淀川水系流域委員会 様

宇治・世界遺産を守る会
藪田秀雄

天ヶ瀬ダム再開発と毎秒1500m³放流の必要性和緊急性について 納得ゆく審議をお願いしたい

③戦後琵琶湖水位が最高になった昭和36年6月洪水時の後期放流・毎秒1200 m³への対応が可能。（別紙—1509）

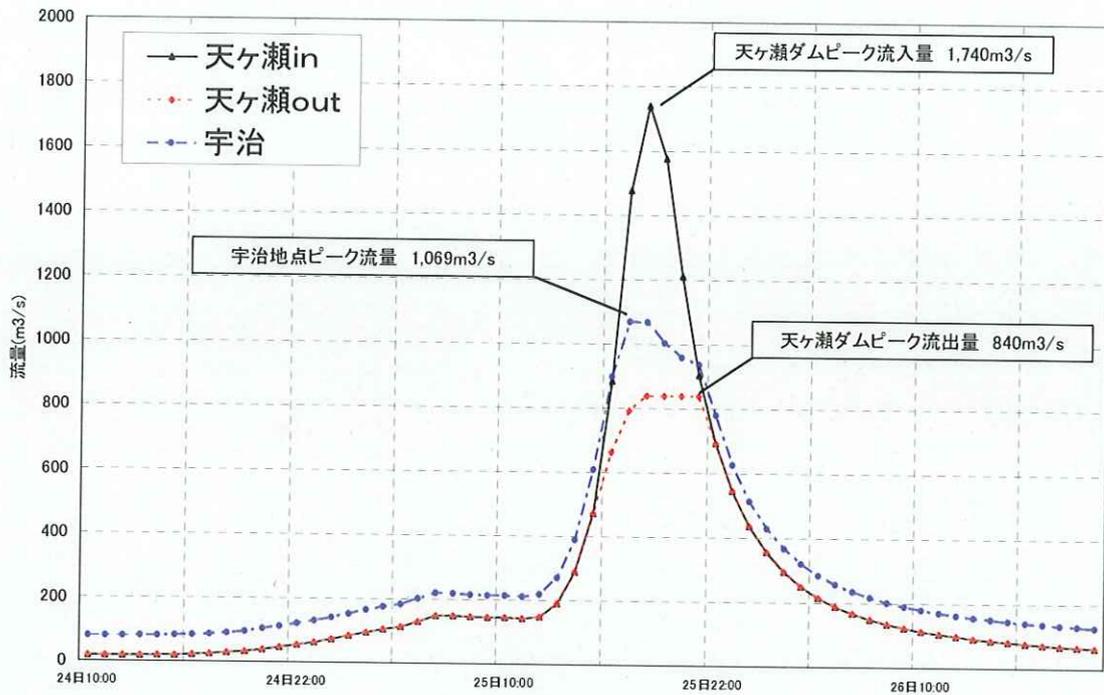
- ・宇治橋上流流域の流入量も再度検証すべきです。
- ・塔の島地区の流下能力はもともと毎秒1100 m³程度の流下能力があり、ここに天ヶ瀬ダム・毎秒1500 m³放流に先行する工事すなはち亀石地点付近（宇治川の最も流下能力が低い地点）において、塔の川締切堤設置・天ヶ瀬吊橋から塔の川までの導水管敷設・亀石地区の護岸工事・亀石遊歩道設置の3つの工事をおこなったことにより、流下能力が低下しました。今回の計画では、この3つを撤去することと亀石下流の道路のかさ上げによって流下能力は毎秒1120 m³に戻ります。塔の島地区の流下能力はさらに精査すべきです。

昭和28年13号台風洪水時 ハイドログラフ <河川整備状況(現況)>

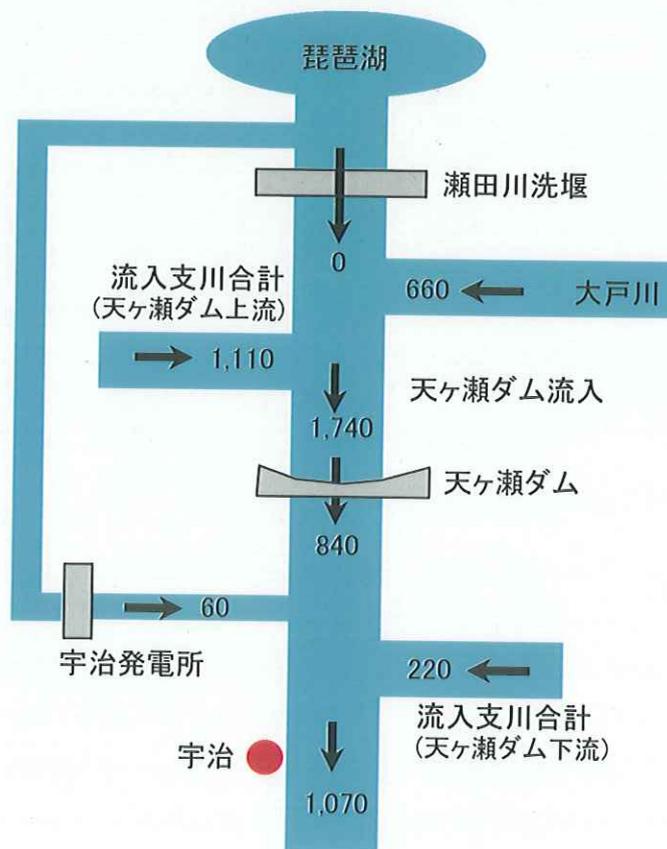
さらに、別紙—584は「河川整備状況（現況）において、昭和28年台風13号の洪水が発生した場合、天ヶ瀬ダム下流の流入支川合計は220 m³/s」としています。

この数値を用いた場合は、宇治橋＝塔の島地区は、 $1140 + 60 + 220 \times 16.8 / 27 = 1337$ となります。

- ・天ヶ瀬ダム放流を1140 m³/sから低減するのがポイントです。その場合、どこまで低減できるのか天ヶ瀬ダムの洪水調節容量への影響を検討する必要があります。
- ・現況河道と同様に時差放流的な調整ができないか放流方法の検討も必要です。別紙—584では宇治地点のピーク流量は、天ヶ瀬ダム800＋宇治発電所60＋天ヶ瀬ダム下流支川合計220＝1070 m³/sであって、この場合、天ヶ瀬ダムの放流量はピーク流量840 m³/sの前段階です。時差があるということです。
- ・宇治発電所が、大洪水という非常時に平常時と同じ毎秒60 m³を放流することは納得できないことであって、低減させるあるいは関電吐水路でもって宇治橋下流に流す方法も検討すべきです。

第70回淀川水系流域委員会 審議資料1 - 1スライド5の図は、第67回淀川水系流域委員会 (H19.11.26) 審議資料1-3-5の11頁に河川管理者がお示したものと同じです。

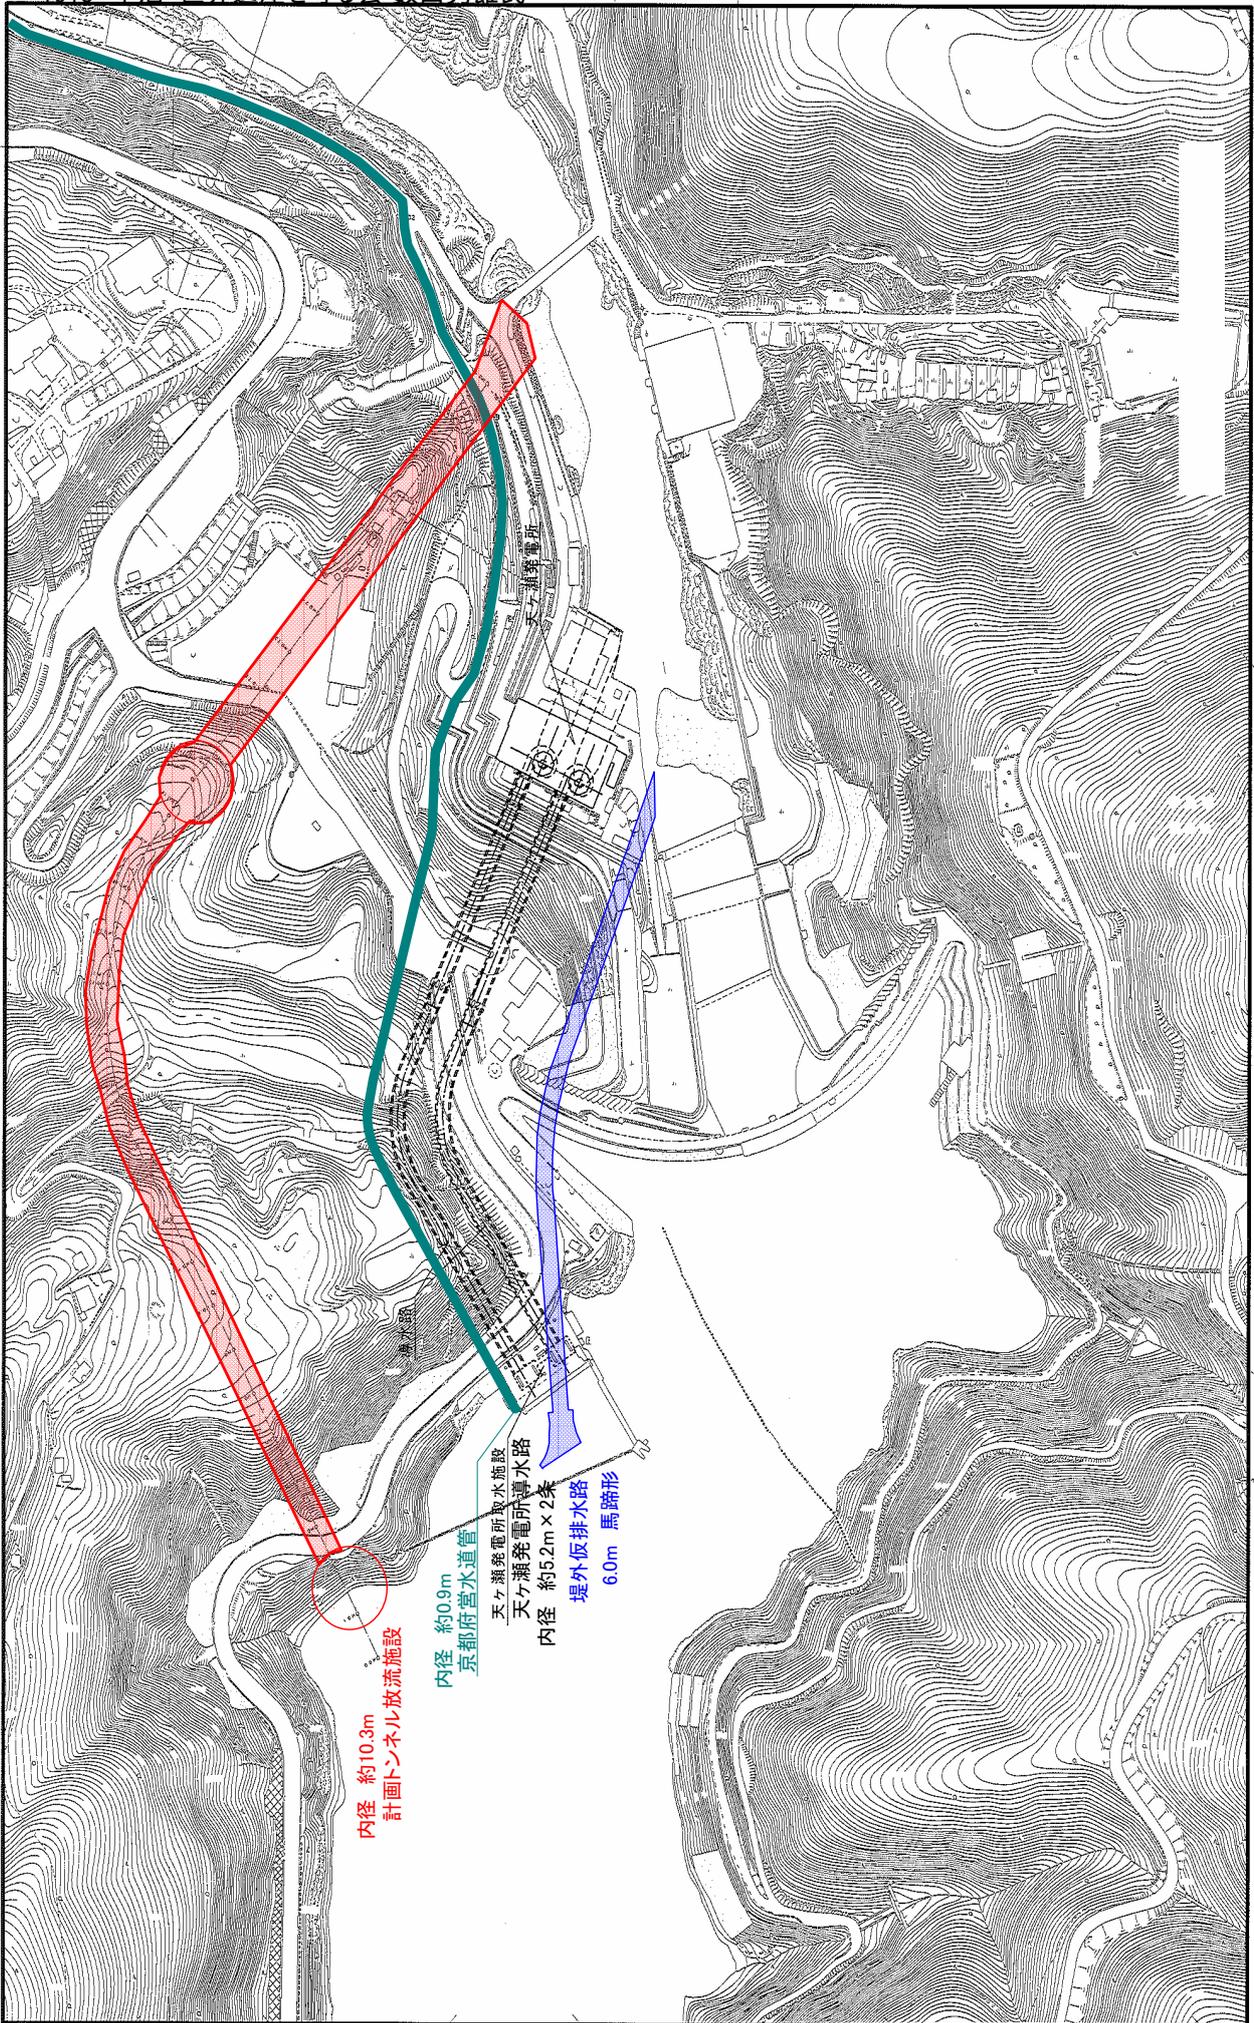
また琵琶湖後期放流・毎秒1500m³は、琵琶湖水位がB.S.L.+1.4mの時と説明されています。琵琶湖水位が、B.S.L.+1.4mに上昇するという場合どのような降雨・洪水が想定されているのか明らかにする必要があります。河川管理者は、琵琶湖が戦後最高水位を記録した昭和36年6月洪水が発生した場合、天ヶ瀬ダム再開発・瀬田川宇治川整備によって最高水位はB.S.L.+0.91mが+0.71mに低減されると説明しています。

この資料は、琵琶湖の戦後最高水位を記録した昭和36年6月洪水が発生した場合において、現況の河道状況における琵琶湖水位の時間変化と天ヶ瀬ダム放流能力増強と宇治川・瀬田川の整備後における琵琶湖水位の時間変化を比較したものです。
